NYE AKER

AVSLUTNING MEDVIRKNING FUNKSJONSPROSJEKT

K - KLINISK SERVICE

Medvirkning i funksjonsprosjektet

Dato: 03.07.2024
 Mål: 1 : 200
 Nye Aker
 AMF-K03 - Klinisk service plan 1

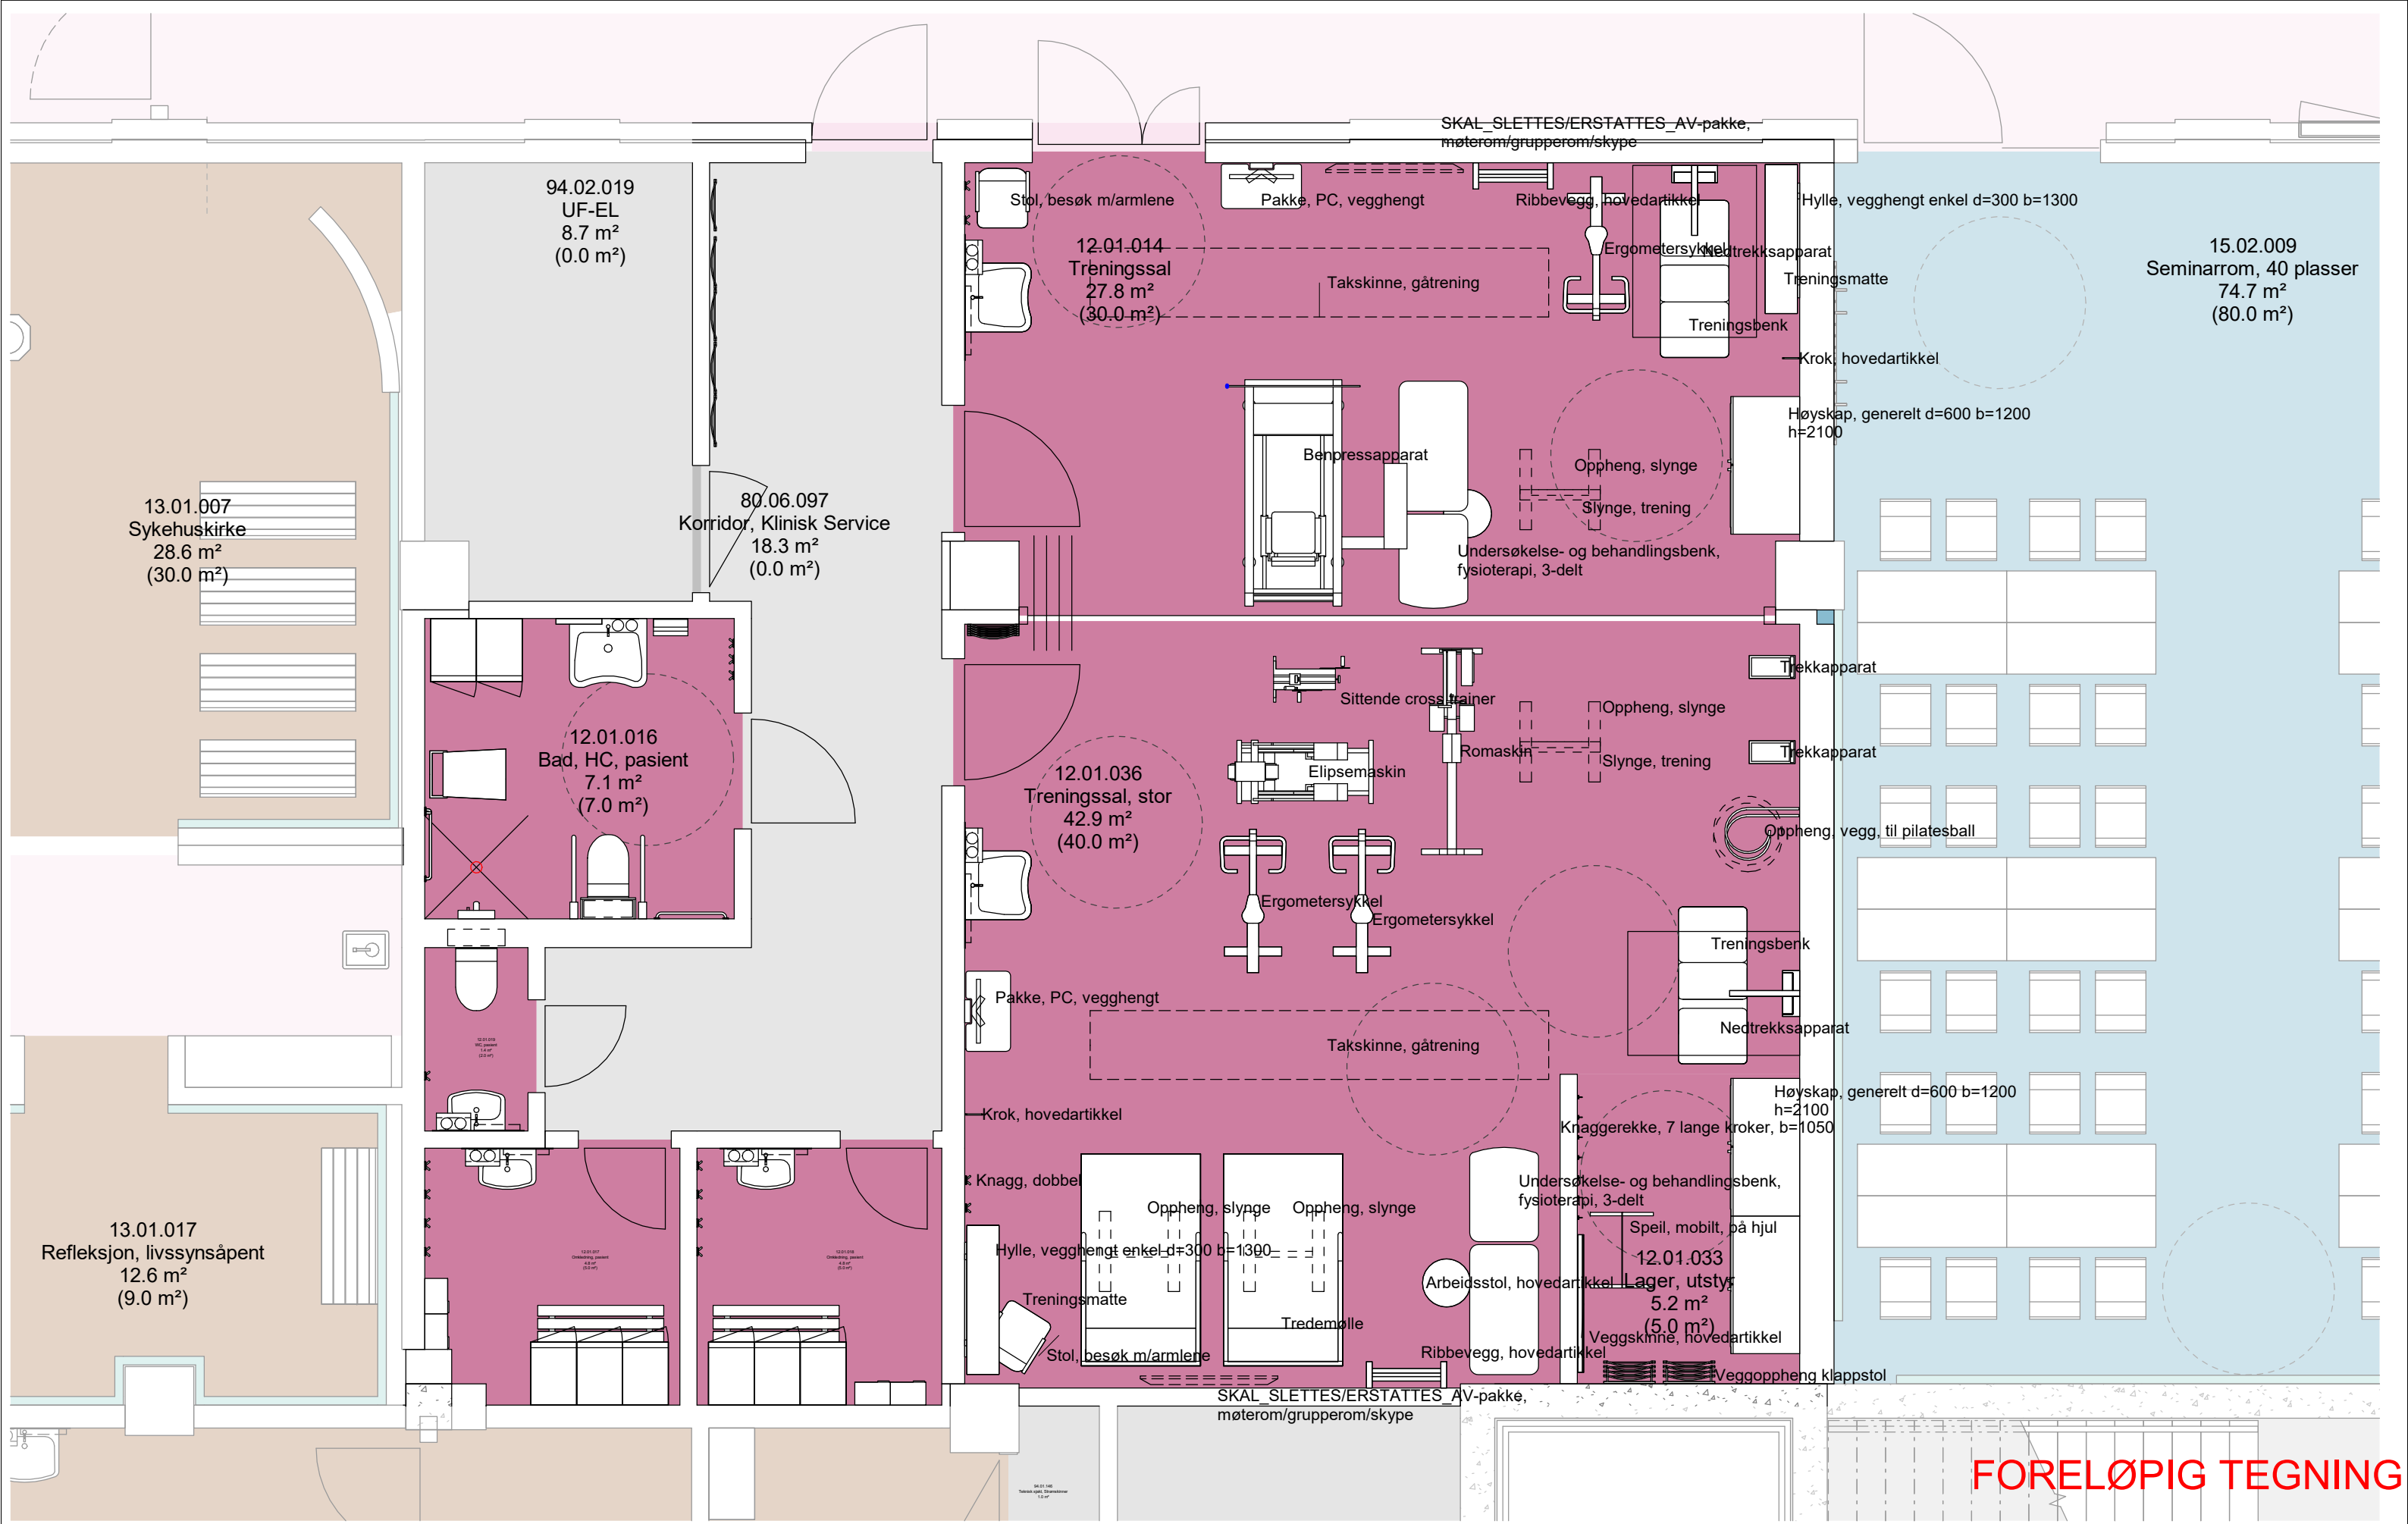
Nummer	Endring
1	<p>Treningshall 12.01.036 og 12.01.014 har fått oppdatert utstyr, i tråd med tilgjengelig areal og tilbakemelding fra OUS. Se plantegning og utstyrliste for endelig utstyr.</p> <p>Se historikk i sak WFL-90641, der OUS godkjenner utstyrliste den 28.05.2024.</p>
2	<p>Lager 12.01.015 har ikke plass til alt programmert utstyr.</p> <p>Det er programmert 4 sykler, 1 verktøylvogn, 1 høyskap, 1 knaggerekke, 1 hylleseksjon, 6 hosteassistent, 4 ståbenk, men det er ikke plass til noen ståbenker, og ikke plass til 3 av syklene. OUS ber ARK om å tegne det utstyret det er plass til, og samtidig at resterende utstyr beholdes i utstyrlisten.</p> <p>Se svar fra OUS i sak WFL-102643:</p> <p><i>"For klinisk service er det flere lagermessig forhold som ikke er avklart. Utfordringen her kan spores tilbake til konseptfasen hvor rammene for funksjonsområdet ikke er godt nok kartlagt. OUS jobber med å finne alternativt lagerareal for blant annet klinisk service. Ber derfor om at utstyret beholdes på utstyrlisten i sin helhet, men at det planlegges med infrastruktur (strøm etc.) prosjekteres i tråd med ARK sin vurdering."</i></p>

3	<p>Det er i flere rom ønsket servanter med hev-senk-funksjon. Slike servanter er derimot ikke prosjektert andre steder i sykehuset, og PO ba derfor OUS om å avdekke behovet på nytt. OUS ønsker servant med hev-senk i rom 12.01.035, og vanlige HC-tilpassede servanter i øvrige rom i funksjonen. Det beslattes av PO at ønsket om en hev-senk-servant i dette rommet innvilges.</p> <p>Se sak WFL-101641 for historikk.</p>
---	---------------------------------------------------------------------------------------------------------------------------------------------------------------------------------------------------------------------------------------------------------------------------------------------------------------------------------------------------------------------------------------------------------------------------------
